ZDP-5-DZP/373/RPO/1/2017

## WYJAŚNIENIE

**Budowa łącznika drogi ekspresowej S-19 – drogi powiatowej na odcinku od węzła Rzeszów – Południe do drogi krajowej Nr 19 – Etap I**

**realizowanego w formule „zaprojektuj i wybuduj”**

Załącznik do pytania 4

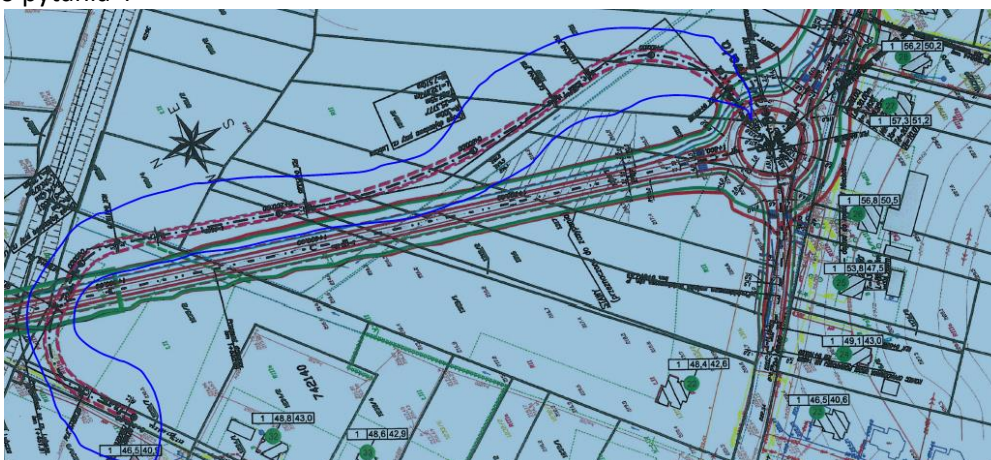
4.	<p>Proszę o informacje dlaczego została usunięta z dokumentacji projektowej droga serwisowa pomiędzy obiektem mostowym nad rzeką Lubczą a rondem S4 do obsługi przyległych działek?.</p> <p>(Czy na etapie opracowania PFU została przeanalizowana możliwość połączenia działek, które uległy podziałowi z drogi publicznymi? Chodzi tu przede wszystkim o działki położone pomiędzy obiektem mostowym nad rzeką Lubczą a rondem S4. Zgodnie z II wariantem z raportu środkowego wzdłuż wysokiego nasypu została zaprojektowana droga serwisowa. Proszę o potwierdzenie iż nie musi być ona realizowana w wariantcie który został wybrany - III wariant.</p> <p>W załączniku przesyłam plik z zaznaczoną lokalizacją drogi serwisowej. Na etapie PFU powinna być zweryfikowana powiązanie komunikacyjne z przyległymi działkami. W przypadku braku możliwości wykonania powiązania bezpośredniego drogi z działkami przyległymi do pasa drogi publicznej (np wysokie nasypy) konieczna jest budowa drogi serwisowej co przekłada się na konieczność wyceny dodatkowej drogi w ofercie).</p>	<p>Zgodnie z PFU Zamawiający wymaga zastosowania rozwiązań zapewniających skomunikowanie działek przyległych do projektowanego odcinka drogi zgodnie z obowiązującymi przepisami prawa oraz z zasadami wiedzy technicznej. Dodatkowo Zamawiający informuje, że załączniki graficzne do PFU przedstawiają ogólne wymagania w zakresie przedmiotu zamówienia, a szczegółowe rozwiązania techniczne zostaną opracowane przez Wykonawcę na etapie sporządzania projektu budowlanego.</p>
